ZZ-2380-29/13

**Informacja na stronę internetową**

dotyczy: postępowania prowadzonego w trybie przetargu nieograniczonego na dostawę fabrycznie nowego wyposażenia kwaternkowego odznaczającego się wysoką wytrzymałością i estetyką wraz z montażem i ustawieniem we wskazanym przez Zamawiającego miejscu dostawy

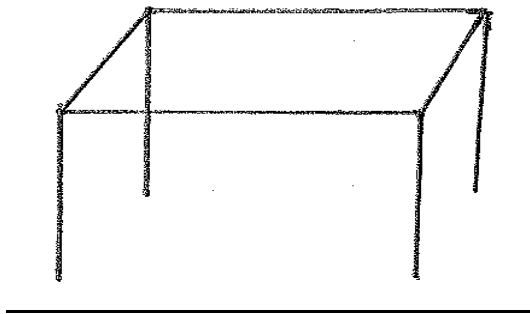
1. Proszę o przedstawienie szkicu poglądowego stelaża zastosowanego w stołach (poz. 13, 14, 15).

**Odpowiedź na pytanie:**

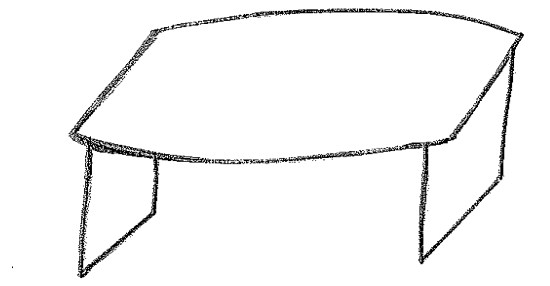
7. Dotyczy poz. 51  
Proszę o poglądowy szkic stołu konferencyjnego

**Odpowiedź na pytanie:**
